**Eurokód 3: Navrhování ocelových konstrukcí –  
Část 4-2: Nádrže****ČSN  
EN 1993-4-2  
OPRAVA 1  
73 1442**

## Corrigendum

**ČSN EN 1993-4-2 (73 1442) Eurokód 3: Navrhování ocelových konstrukcí – Část 4-2: Nádrže** z října 2008 se opravuje takto:

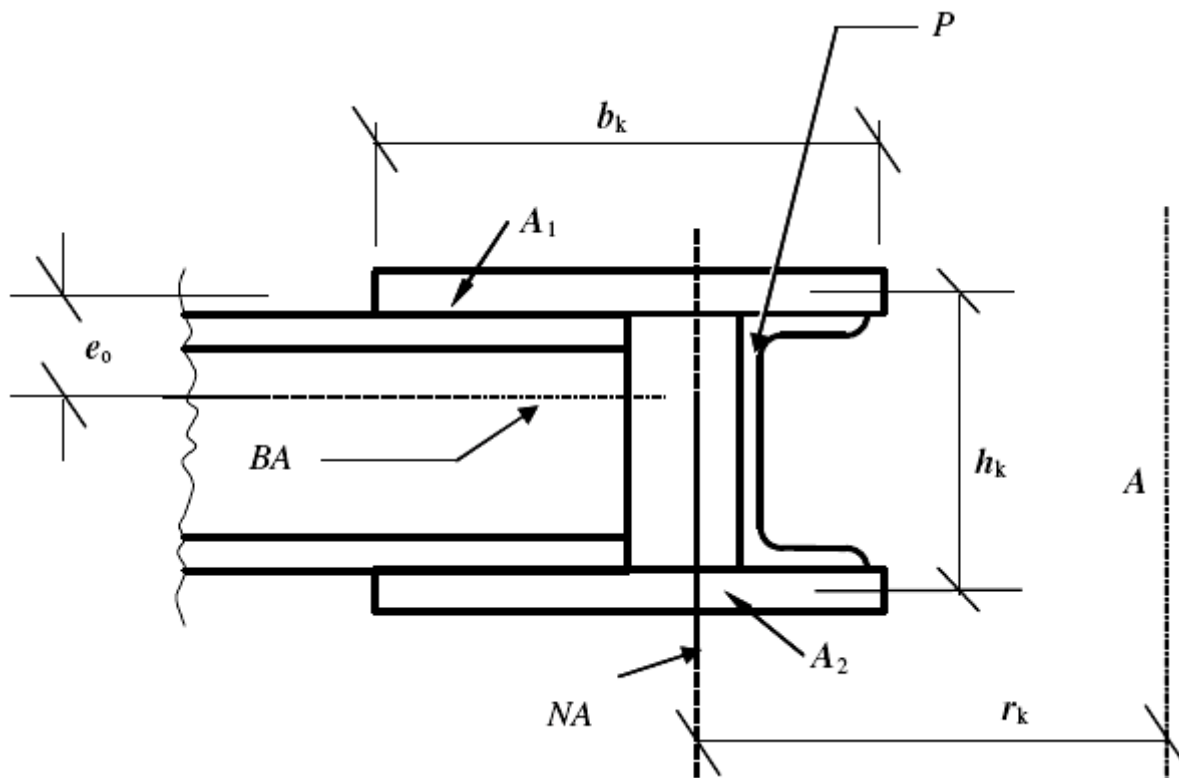
V článku 11.2.5 v odstavci (5) se obrázek 11.4 nahrazuje následujícím obrázkem:

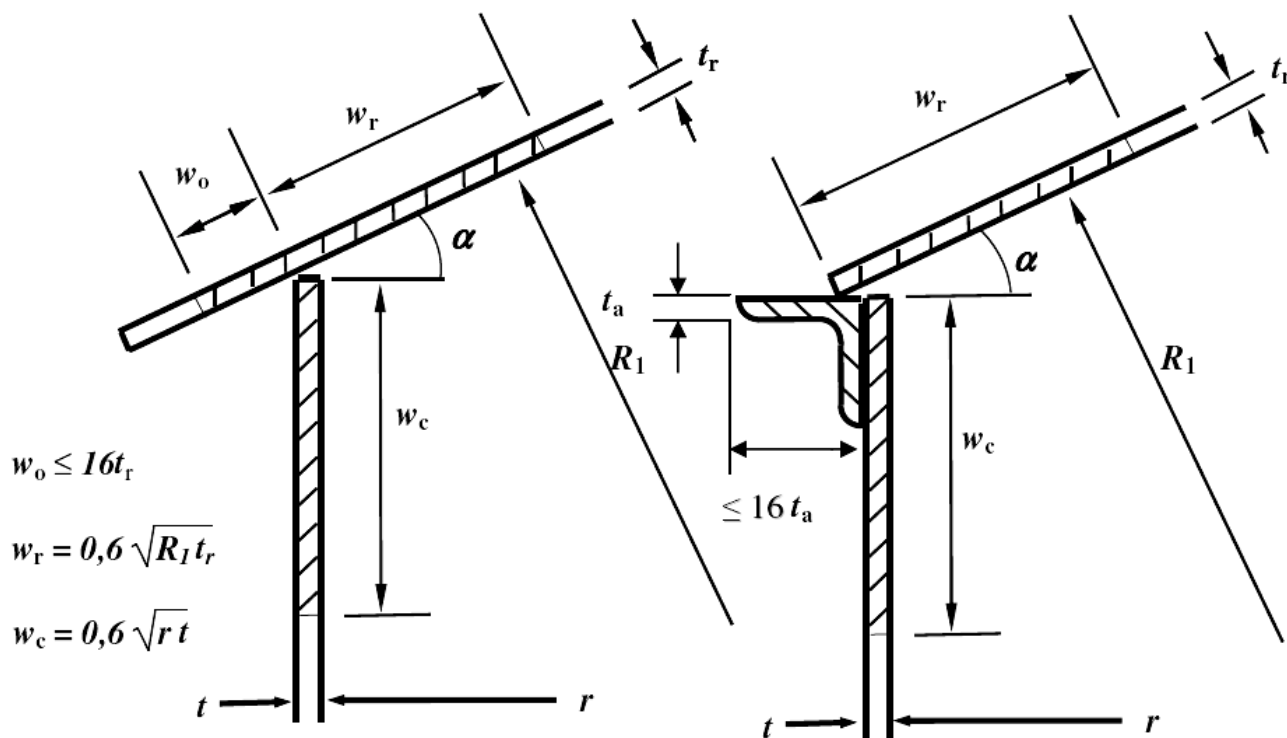
V článku 11.2.2 v odstavci (10) se obrázek 11.3 nahrazuje následujícím obrázkem:
